PLAN LOCAL D'URBANISME METROPOLE ROUEN NORMANDIE

MODIFICATION N°2 - PPR
PÔLE DE PROXIMITÉ DE ROUEN

> NOTICE DE PRÉSENTATION ET MOTIFS
DES CHANGEMENTS APPORTÉS

ANNEXE 3 A LA DELIBERATION
D'APPROBATION DU 13 DECEMBRE 2021

n. Secteur Europe : modification des hauteurs

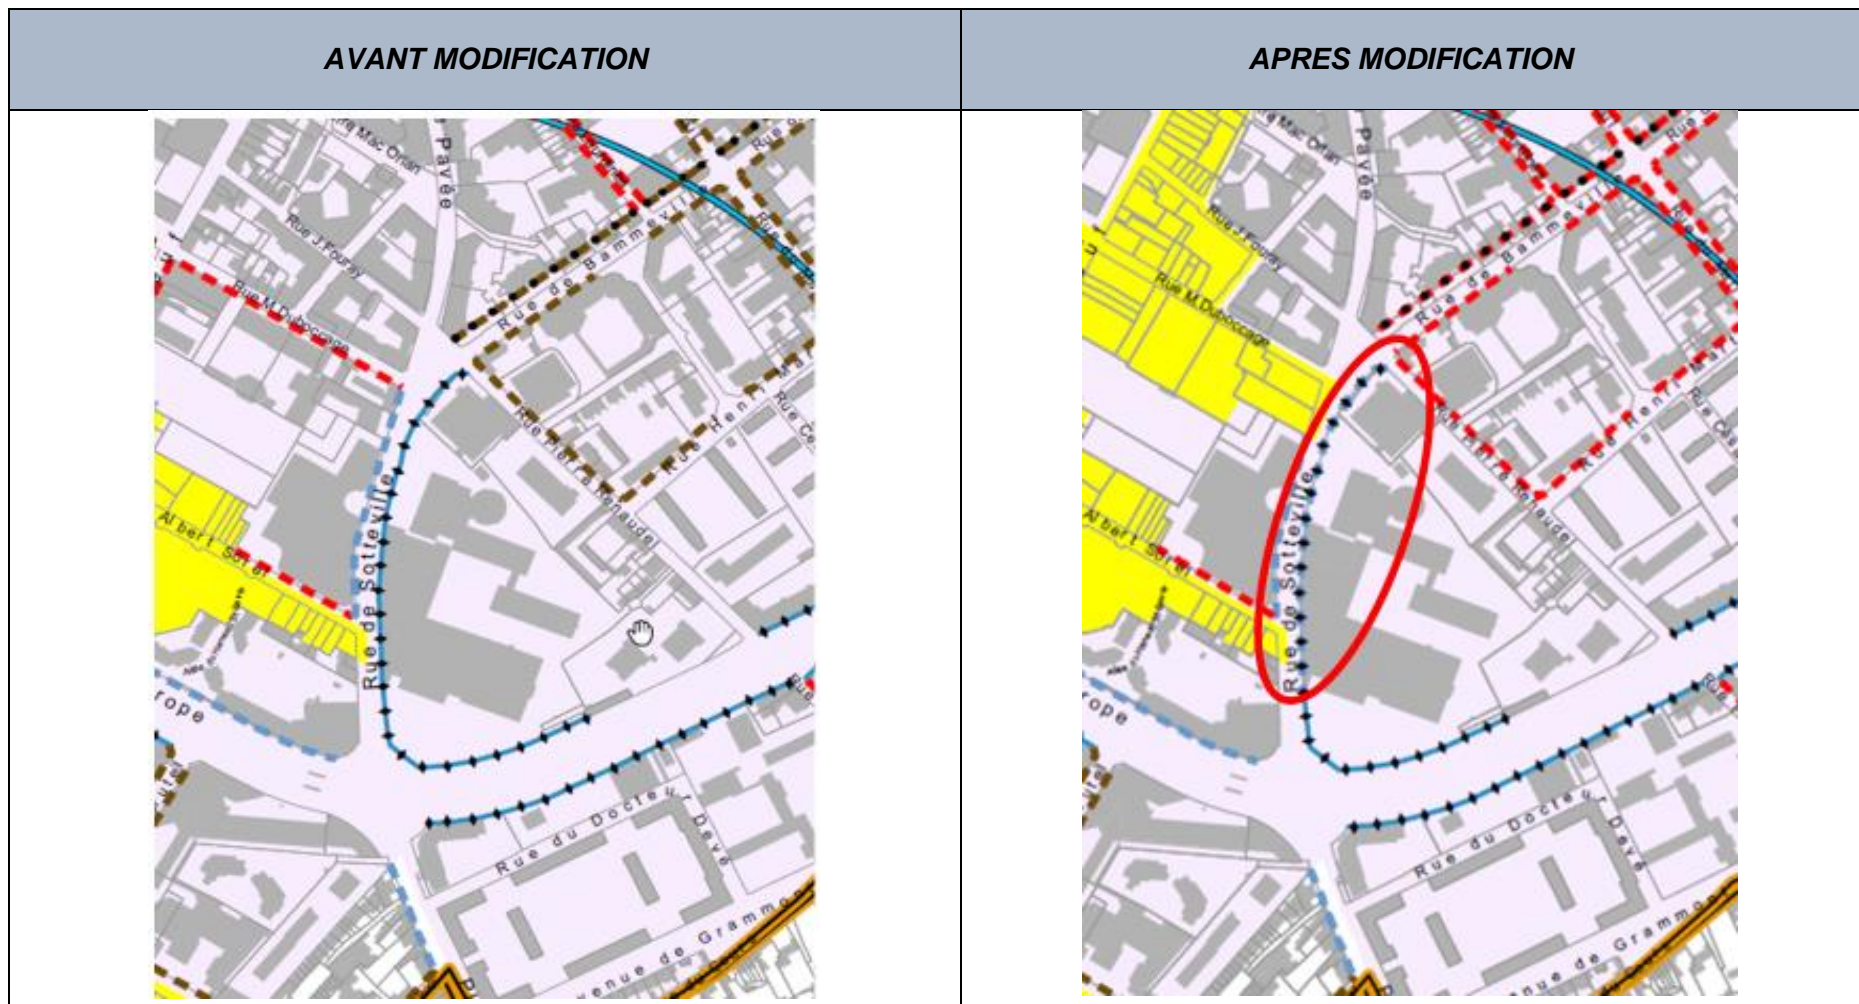
Pièce(s) du PLU concernée(s)	Intitulé	Objet de la modification
4.2.2 Règlement graphique Planche 2 : plan de morphologie urbaine	Secteur Europe : modification des hauteurs	Modification des hauteurs graphiques linéaires (suppression de la hauteur minimale/maximale de 11m/16m, et remplacement par une règle linéaire de hauteur maximale à 16m à l'égout/acrotère)
Zone(s) et/ou parcelle(s) concernée(s)	Justification de la modification	
Rouen Gauche – secteur Europe	<p>La règle graphique n'est pas cohérente avec la règle sur l'autre rive de la rue de Sotteville Afin de rétablir la cohérence de forme urbaine et de hauteur, il est nécessaire de modifier la règle graphique de la parcelle MS 279 (Siège MATMUT - rue de Sotteville) en instaurant une règle linéaire de hauteur maxi à 16m à l'égout/acrotère , jusqu'à la limite du bâtiment existant.</p> <p>La suppression de la règle de hauteur minimale (pour mémoire – 11m) est nécessaire sur le linéaire de la rue de Sotteville faisant face à l'extension de la Matmut.</p> <p>Afin de mieux structurer l'espace, le maintien de la hauteur mini/maxi à 11/16m est nécessaire à l'interface de la place (Rond-point).</p> <p>La ligne d'implantation obligatoire est maintenue.</p>

o. Secteur Ouest : modification des hauteurs et implantations

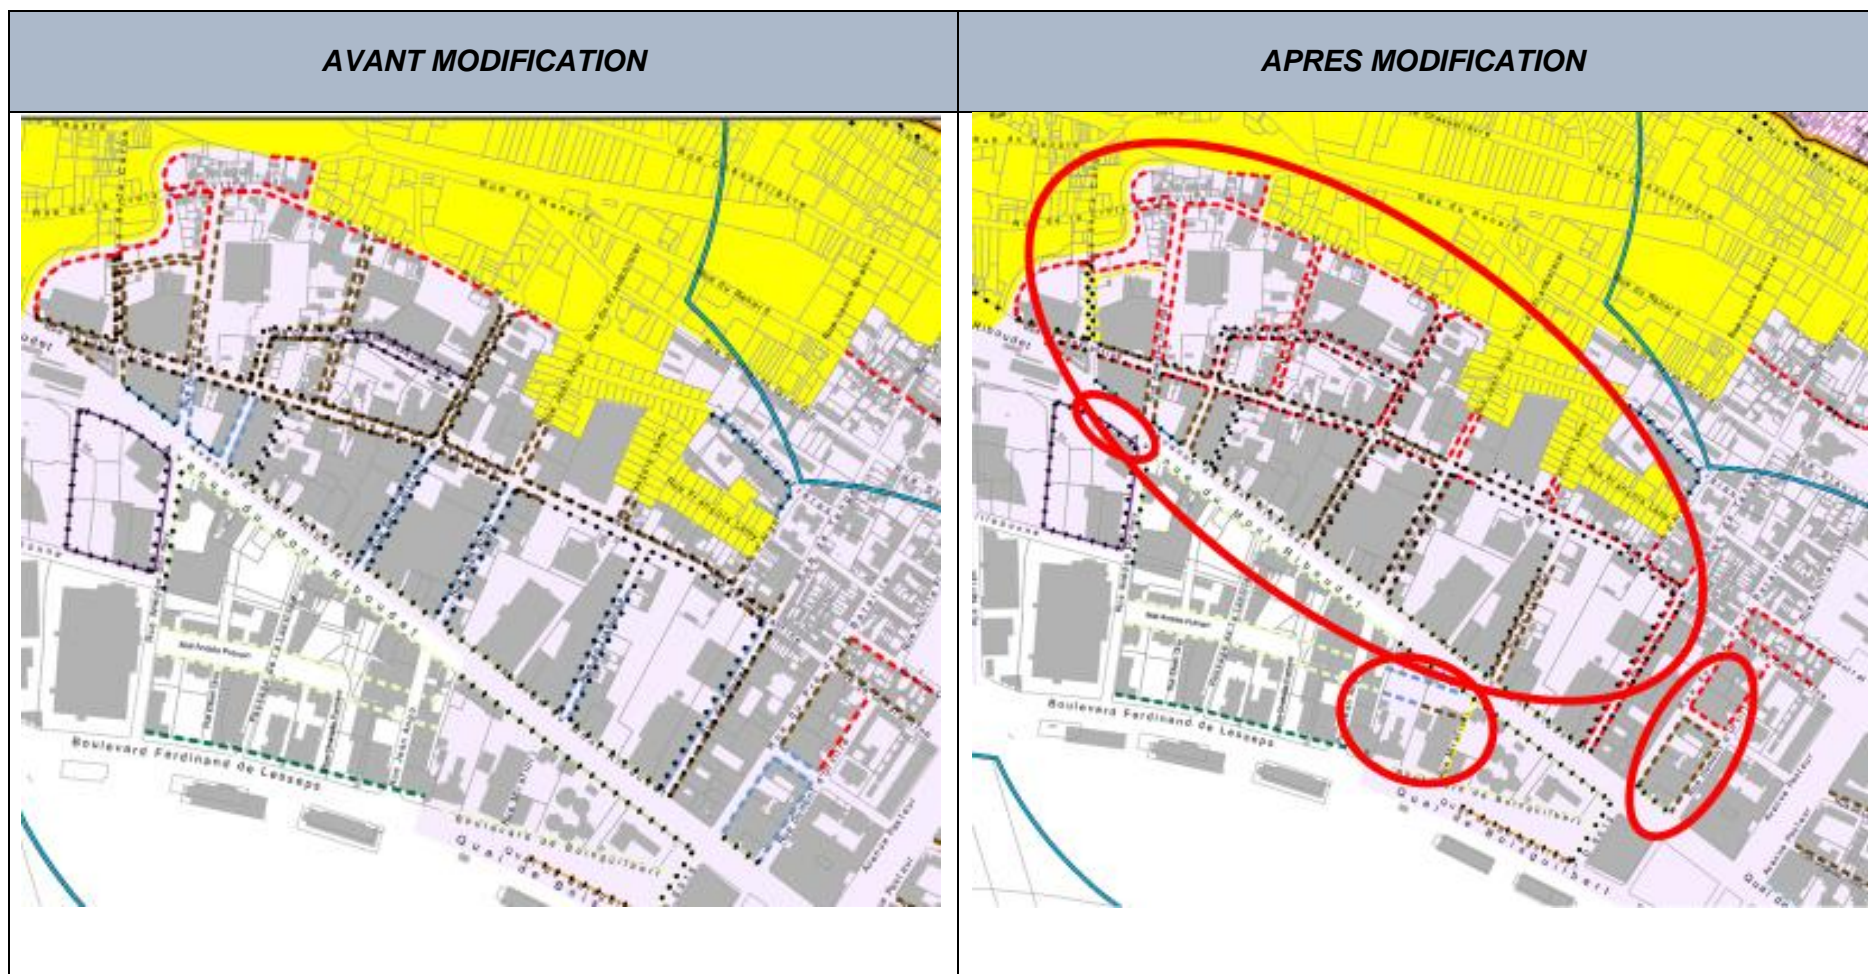
<i>Pièce(s) du PLU concernée(s)</i>	<i>Intitulé</i>	<i>Objet de la modification</i>
4.2.2 Règlement graphique Planche 2 : plan de morphologie urbaine	Secteur Ouest : modification des hauteurs et implantations	Modification à la baisse des hauteurs graphiques linéaires (généralement de 3m) sur une majorité des îlots, et modification de lignes minimales d'implantation
<i>Zone(s) et/ou parcelle(s) concernée(s)</i>	<i>Justification de la modification</i>	
<i>Rouen Droite – Secteur Ouest</i>	<p>Les opérations immobilières en cours de conception sur les Quartiers Ouest montrent encore des hauteurs excessives, malgré la diminution des hauteurs entre le PLU communal et le PLUi. Il est nécessaire d'apaiser les calibres des constructions sur ce secteur où les rues sont étroites et où le bâti historique (maisons de ville) mérite d'être mis en valeur par un bâti plus mesuré.</p> <p>Le principe général retenu est de caler les hauteurs des bâtiments en deçà de la largeur de voirie, y compris les reculs d'implantation. Ce principe permet un apaisement général de l'ambiance urbaine. Ainsi, les hauteurs maximales sont fixées à 10m sur les rues "Nord Sud" ainsi que sur la rive Sud de la Rue Constantine. Les hauteurs maximales à 13m sont conservées sur la rive Nord de la Rue Constantine (meilleur ensoleillement).</p> <p>Les hauteurs sont également apaisées entre les rues Dumont d'Urville et Pré la Bataille pour mieux respecter le bâti qualitatif existant. Les rues particulièrement étroites (rue de la Carue...) voient la hauteur des constructions limitées à 7m à l'égout/acrotère.</p> <p>Sur l'îlot Renault Sud, la ligne obligatoire d'implantation est recalée en cohérence avec l'alignement de l'avenue du Mont Riboudet.</p> <p>De même, la ligne minimale d'implantation de la rue de Lisbonne est recalée vers l'Ouest pour maximiser le recul sur la parcelle KX 53.</p> <p>En accompagnement de la prolongation du mail Andrée PUTMAN, les hauteurs sont réglementées de part et d'autre de l'emprise.</p> <p>Ces diminutions de hauteurs, alliées à des règles d'implantation spécifiques seront affinées par une étude urbaine ciblée accompagnant le projet d'aménagement des quartiers Ouest.</p>

p. **Secteur Libération : modification des hauteurs et implantations**

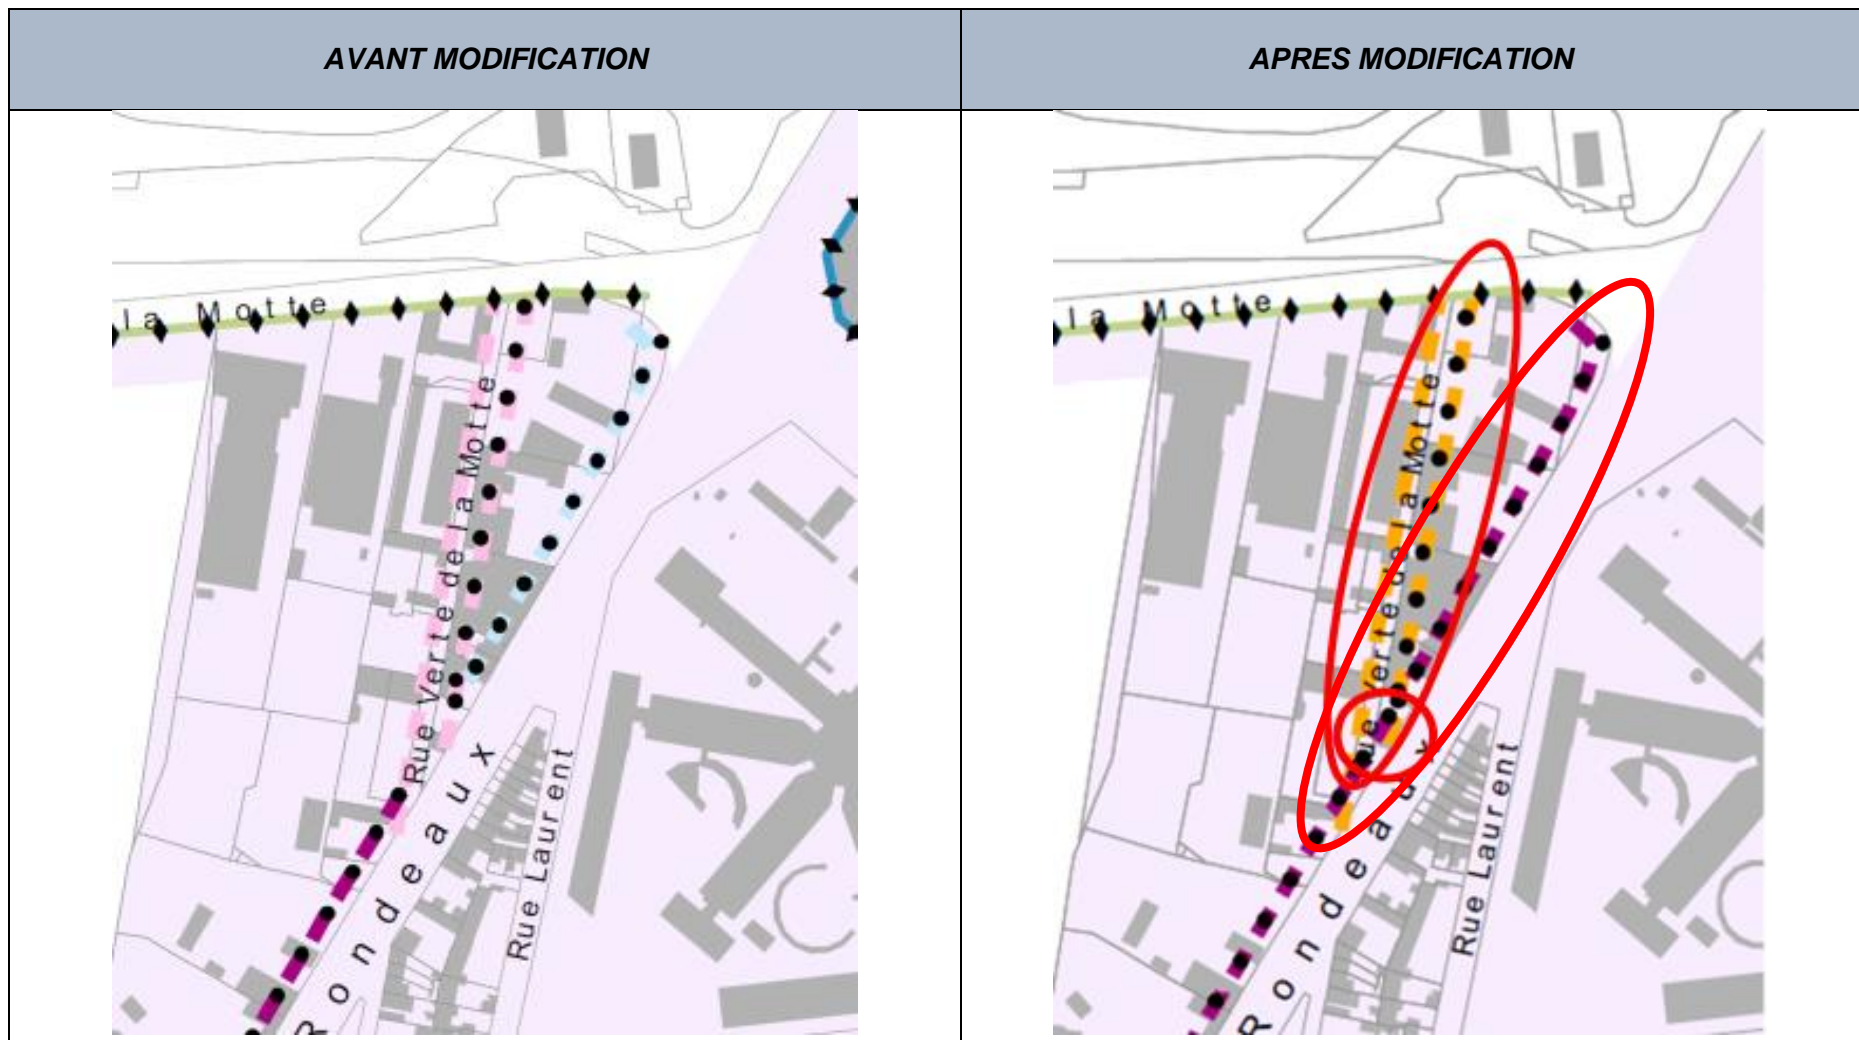
<i>Pièce(s) du PLU concernée(s)</i>	<i>Intitulé</i>	<i>Objet de la modification</i>
4.2.2 Règlement graphique Planche 2 : plan de morphologie urbaine	Secteur Libération : modification des hauteurs et implantations	Modification des hauteurs graphiques linéaires (de 14m à 9m à l'égout/acrotère) et précision de lignes minimales d'implantation
<i>Zone(s) et/ou parcelle(s) concernée(s)</i>	<i>Justification de la modification</i>	
<i>Rouen Gauche – Secteur Libération</i>	<p>La rue Verte de la Motte présente aujourd'hui une largeur d'environ 5m dans sa section minimale. Il est donc nécessaire, malgré la ligne minimale d'implantation, de limiter la hauteur à 9m (au lieu de 14m) afin d'apaiser les rives de cet îlot de faible emprise.</p> <p>De plus, le statut de la parcelle d'angle nécessite d'être clarifiée par la poursuite graphique des deux lignes minimum d'implantation.</p> <p>La règle de hauteur le long de l'avenue Jean Rondeaux nécessite d'être baissée à 15m, en cohérence avec le linéaire de l'avenue.</p> <p>Malgré l'érargissement de la voie qui pourrait permettre une hauteur supérieure, la situation de l'îlot face à la prison oblige les constructions à ne pas avoir d'ouvertures directes vers l'établissement. Ainsi, la composition des façades en est fortement impacté à partir du R+2. Diminuer la hauteur maximale autorisée permet de limiter la part de façade contrainte.</p>

q. Secteur Avenue de Caen : modification d'implantation

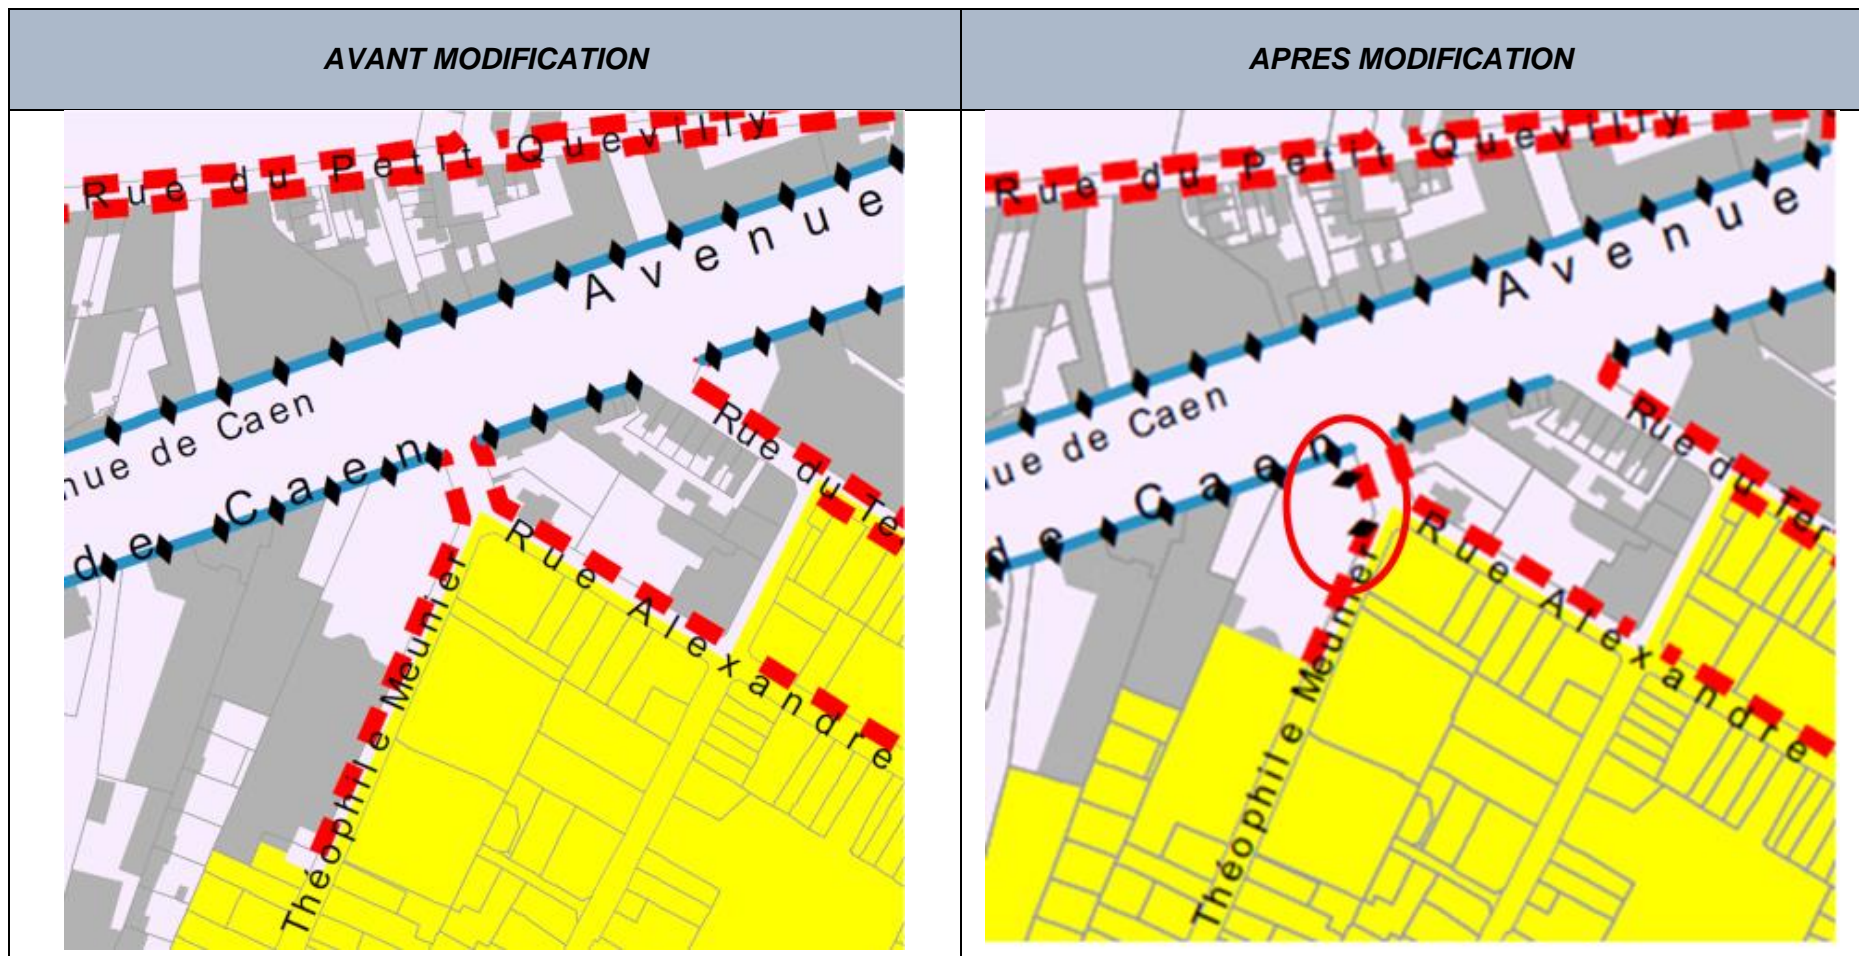
<i>Pièce(s) du PLU concernée(s)</i>	<i>Intitulé</i>	<i>Objet de la modification</i>
4.2.2 Règlement graphique Planche 2 : plan de morphologie urbaine	Secteur Avenue de Caen : modification d'implantation	Instauration de lignes minimales d'implantation (5m depuis la limite de domaine public)
<i>Zone(s) et/ou parcelle(s) concernée(s)</i>	<i>Justification de la modification</i>	
<i>Rouen Gauche – secteur Avenue de Caen</i>	<p>La maison sise sur la parcelle NC035 au 33 rue Alexandre BARRABE présente une protection patrimoniale (protection moyenne). Sa situation nécessite une vigilance particulière pour que les constructions adjacentes contribuent à sa mise en valeur.</p> <p>Ainsi, il est nécessaire d'instaurer une ligne minimale d'implantation sur la parcelle HZ 536 (parcelle Darty) pour préserver les vues dégagées depuis l'avenue de Caen.</p> <p>La ligne d'implantation doit être implantée à 5m de la limite parcellaire.</p>
